Städtebaulicher Ideen- und Realisierungswettbewerb

Umgestaltung Richard-Wagner-Platz am Staatstheater Nürnberg

Auslober: Baureferat Stadt Nürnberg

Preisgerichtsbeurteilung

1. Preis

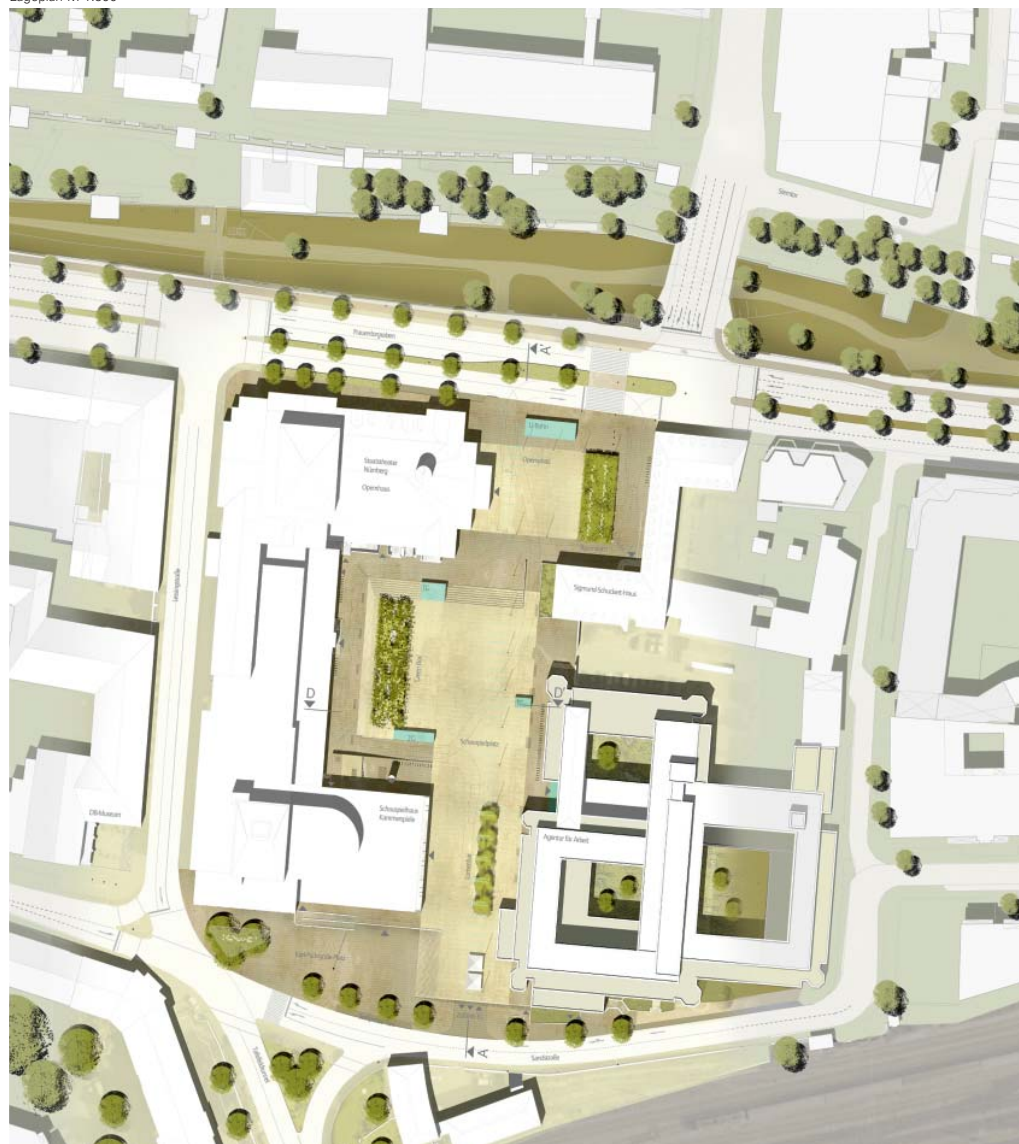
Der Richard Wagnerplatz wird als zentraler Verknüpfungsraum in der Altstadt von Nürnberg interpretiert und als eine Folge von Transit- und Aufenthaltsbereichen entwickelt.

Entstanden sind ruhige, aber gut proportionierte Räume, die sich sehr selbstverständlich erschließen. Sie sind überall richtig mit den umliegenden städtischen Strukturen und mit den avisierten Zielpunkten verknüpft.

Der Weg über den Frauentorgraben in die Altstadt wird so verschoben, dass er auf ein schönes Freiraumfoyer am Eingang der Oper trifft. Ein Baumdach akzentuiert den Platz als angemessenes räumliches Gegenüber zur dominanten Fassade.

Eine breite Treppenanlage, bildet die Bühne für die Theaterpausen und verbindet großzügig zum höher gelegenen Platz. Er ist offen für vielfältige Nutzungen, für Inszenierungen wie für informellen Gebrauch. Die sehr zurückhaltende Gestaltung erhält eine eigene Raum- und Lichtatmosphäre durch einen Kiefernain mit lockeren Sitzelementen.

Die Baumstruktur reagiert auf die angenehme gegliederte Fassade des Verwaltungsgebäudes, die ein wenig verschattet, aber nicht verstellt wird. Auf die Problematik der Tiefgarage wurde angemessen reagiert. Wenn es gelänge dem Baumplatz etwas mehr Tiefe zu geben, so wäre das zu begrüßen. Die umlaufenden Treppenanlagen sind vielleicht zu monumental.

Sehr positiv bewertet werden die Vorschläge den Auftakt zum Schauspielhaus und zum Richard Wagnerplatz neu zu ordnen. Die Treppenanlage führt mit einer großzügigen Geste auf den Platz, die Korrespondenz mit der Gestaltung des nördlichen Zugangs ist überzeugend. Der Südeingang der Kammerspiele ist gut sichtbar, der Platz angemessen gestaltet, ein guter Auftakt für die Kulturzone. Auf dem höheren Niveau entsteht ein attraktiver, neuer Stadtbalkon. Die Tiefgarageneinfahrt tritt darunter optisch zurück.

In der Summe: Es ein Konzept, dass zunächst wenig spektakulär wirkt, aber auf den zweiten Blick mehr und mehr gewinnt. Nicht nur, dass nahezu alle Funktionen gut gelöst sind, es verspricht auch eine angenehme und entspannte Atmosphäre und sehr viel Freiraum für Openair und andere Feste.

2. Preis

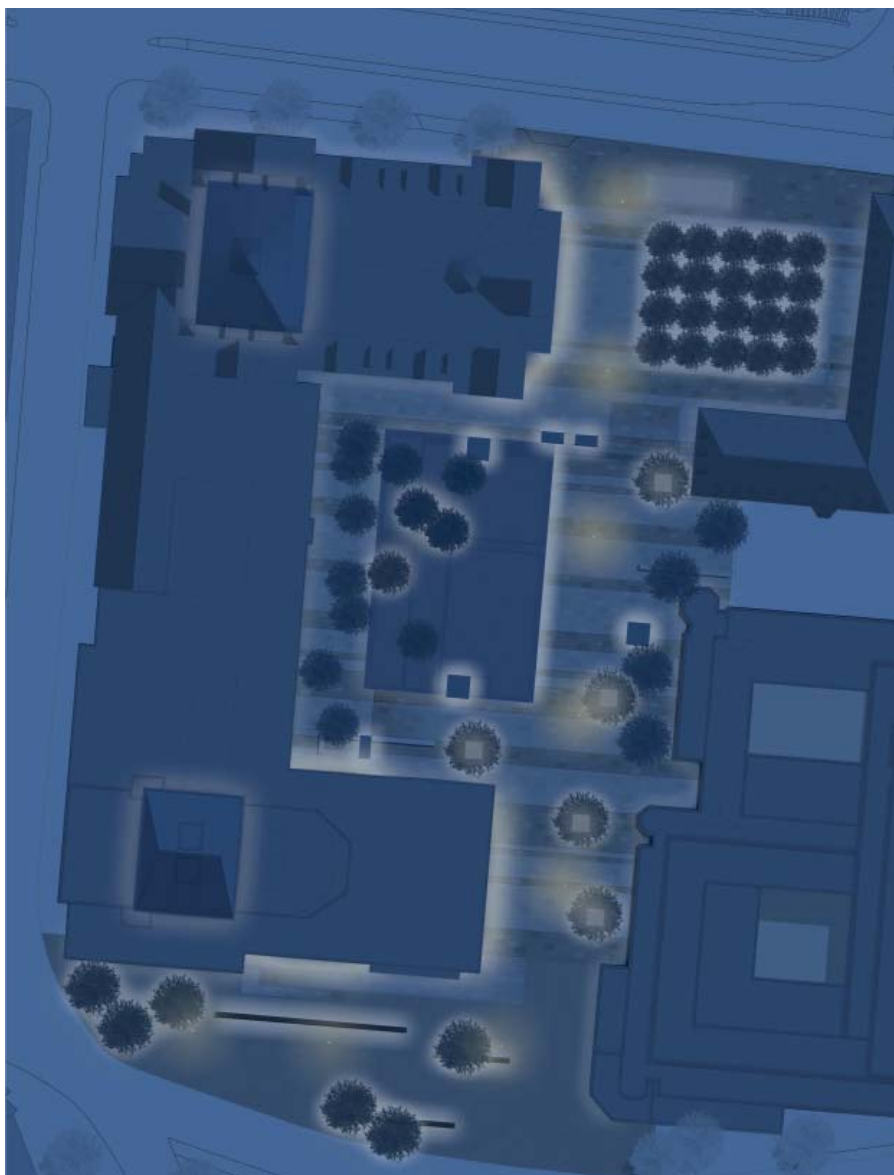
Die Idee, Opernvorplatz und Richard-Wagner-Platz mit einheitlichem Natursteinbelag in Querausrichtung als ruhige Oberfläche einem dazu kontrastierenden grünen Forumsgarten zu unterlegen, wird begrüßt. Dieser wird der eigentliche grüne Zentralbereich, der sich mit ruhigen hellen Einfassungs- und Sitzstufen von dem Plattenbelag abhebt.

Der Opernvorplatz (Ideenteil) bildet eine angenehme optische Abschirmung zum lauten Frauentorgraben, lässt aber gleichzeitig großzügiges Flanieren unter den hochstämmigen Purpur-Eschen zu und wird damit sowohl dem Übergang als auch dem Aufenthalt vor/zwischen den Aufführungen gerecht.

Ort der Erholung und des kontemplativen Aufenthalts ist der Forumsgarten in dessen westlichen abgesenkten Bereich. Unter den locker „eingestreuten“ Schnurbäumen (*Sophora japonica*) bieten Sitzbankeinfassungen im harten Platzbereich und der Rasen im Grünen ausreichend großen Forumsgartenbereich gute Verweilmöglichkeiten im Schatten.

Sehr angenehm ist die grüne Leitidee der aufgelockerten Baumstellung im Kontrast zu dem Baumhain vor der Oper. Der Karl-Pschigode-Platz ist mit Kleinsteinbelag optisch zusammengefasst und bildet funktional (Vorfahrt) und gestalterisch einen eigenen Vorplatz vor dem Südeingang der Kammer-spiele.

Quer liegende lichttechnisch abgesetzte helle Lichtbänke lenken auf diesen Eingang hin. Die Verkehrsfunktionen sind zu überprüfen.

Aufgrund der relativ geringfügigen Eingriffe in die Tiefgarage und der Flexibilität des

Baumkonzeptes ist diese Arbeit gut auf funktionelle Anforderungen (Lieferzone, Feuerwehrezufahrt) anzupassen, ohne ihre Qualität dabei einzubüßen.

Insgesamt eine sehr schöne Arbeit, die in der Ausführung der Details Qualität erwarten lässt.

3. Preis

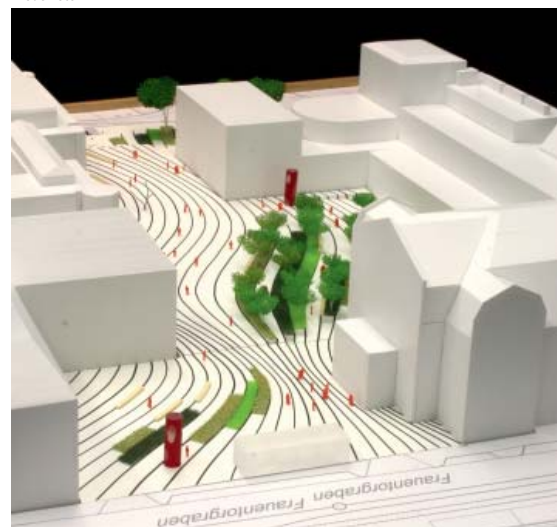
Die Verfasser legen über den Richard-Wagner-Platz und den Karl-Pschigode-Platz gleichermaßen einen Teppich aus hellem Granit mit dunklen Basaltbändern. Sie verstehen ihren Beitrag nicht als Platzfolge, sondern als Kontinuum, als fließenden Raum mit verschiedenen Raumqualitäten. Dies führt im Preisgericht zu einer heftigen Diskussion. Einerseits wird die kraftvolle Figur positiv bewertet, andererseits wird sie als formale Spielerei ohne klare Abgrenzung in Frage gestellt. Der Entwurf

schaft es, den heterogenen Fassaden und Gebäudenutzungen einen verbindenden Außenraum zu geben. Er zeichnet ein eigenständiges, sich nicht unterordnendes Bild. Da der Platz wenig Anteil an öffentlichem Straßenraum hat und mehrheitlich hofartig wahrgenommen wird, tut ihm das gut.

Der Teppich verwirrt, indem er eine unbekannte Sogwirkung entfaltet. Sind es Lebenslinien, Baumringe, Spuren von Geleisen? Die Basaltbänder entwickeln sich unabhängig von den Gebäudeeingängen oder Gebäudekanten und unabhängig von der überspielten Höhenabwicklung. Sie folgt einem Fluss, der vor dem Opernhaus mit einer niedrigen Gräserpflanzung den Portikus betont, im zentralen Teil mit Felsenbirnen einen kleingliedrigen Gartensitzplatz anbietet und sich mit Treppen als Gartencafe eignet und am Karl-

Pschigode-Platz mit hohen Bäumen eine großzügige Eingangspartie bildet. Die Lichtinstallation ordnet sich spielerisch in die Bänder ein. Drei großzügige Theatersäulen bieten die gewünschten Informationsträger. Die Höhenentwicklung zwischen dem nördlichen und südlichen Richard-Wagner-Platz ist auf den Plänen nicht vollständig nachvollziehbar. Flächen für Freilufttheateraufführungen sind ausreichend vorhanden und bieten eine interessante Herausforderung. Die Ricky-Skulptur ist zwischen Arbeitsamt und Schauspielhaus ausgezeichnet platziert. Einzig die Treppe zum Karl-Pschigode-Platz und die Ein-/ Ausfahrt der Tiefgarage ist nicht präzise eingebunden. Sie nehmen keinen Bezug auf das abweisende Erdgeschoss des Arbeitsamtes.

Insgesamt bietet der Vorschlag einen wertvollen Beitrag, weil finanziell realisierbar und städtebaulich eigenständig. Hingegen ist die Ausführung in zwei zeitlich weit auseinander liegenden Bauetappen schwierig.

4. Preis

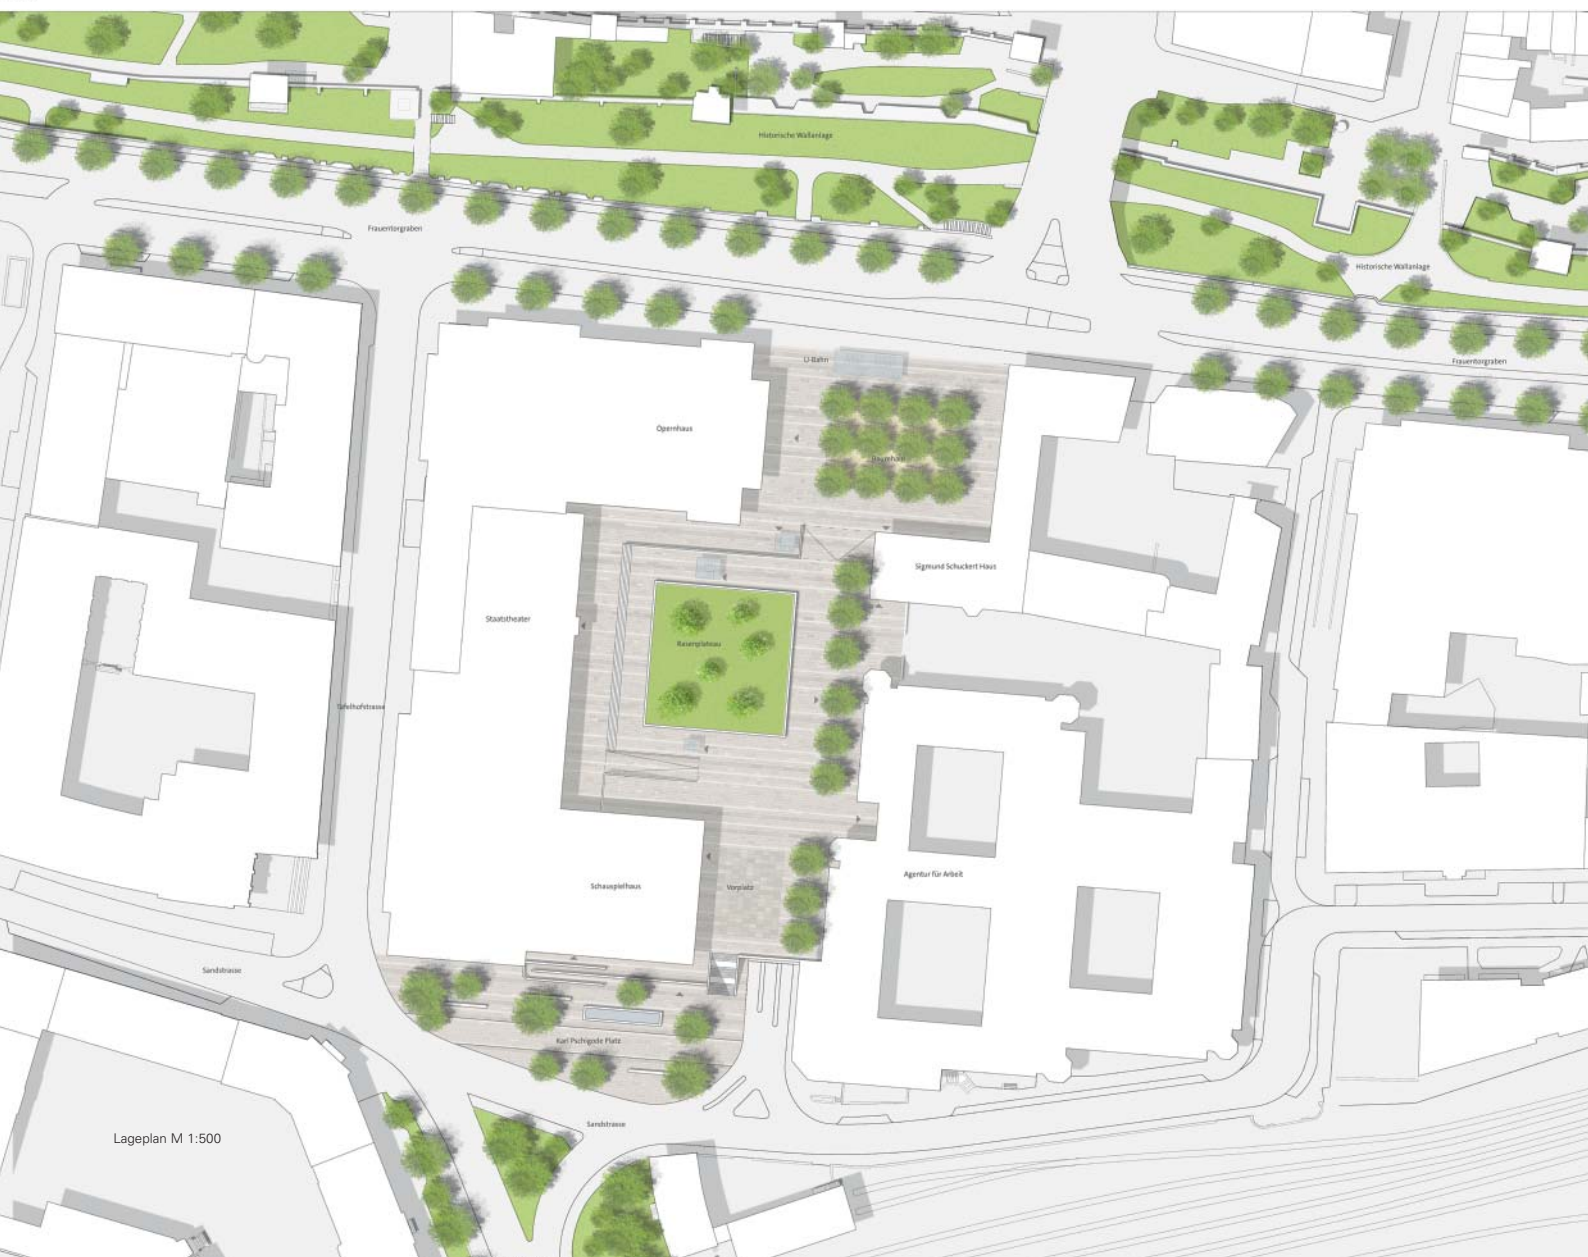
Die Idee des Verfassers ist eine große, „schwebende“ Rasenfläche im Mittelpunkt des Richard-Wagner-Platzes. Diese gibt dem Ort eine neue Identität. Verstärkt wird diese Wirkung durch die Baumauswahl. Lose in die Rasenfläche eingestreute Magnolien laden zum Verweilen ein und machen neugierig auf die bevorstehende Blütezeit. Spannung wird erzeugt durch die zarten und fragilen Bäume, welche in Kontrast zu dem klar geometrischen, scharfkantigen Betonrahmen stehen. Dieses raumbildende Element funktioniert sowohl als „Bild“ im Stadtraum, als auch als Sitzmöbel und Liegefläche.

Die gläsernen Treppenabgänge in die TG wirken leicht und transparent, sind aber nicht detailliert dargestellt.
